Väg 798 genom Esarp

Denna rapport är framtagen av Esarps Bygdelags väggrupp baserat på det bymöte som hölls 2010-12-14 i Esarps Skola med anledning av samrådshandlingen från Trafikverket daterad 2010-11-26, objekt:8850771

Bild 3 Förslag, zon 2

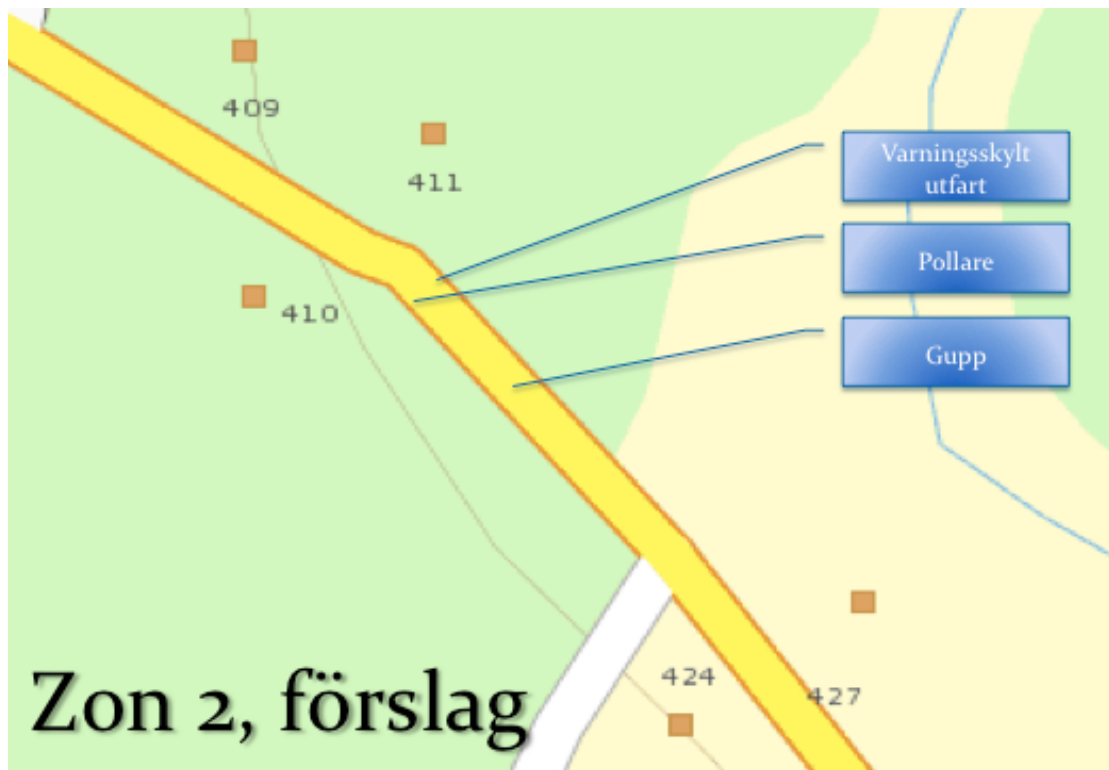
För att minska farten bör ett gupp (helst) anläggas, alternativt vägkudde eller en mötesplats när vägen avsmalnas med dubbla trottoarer och ett naturligt övergångsställe. Dessutom skulle det vara lämpligt med en skylt som indikerar utfarter i kurvan.

Det fanns även förslag om att sätta pollare, små pelare, ca 70-80 cm höga, längs delar av vägen i Zon 2 för att skapa en känsla av att kurvan är smalare.
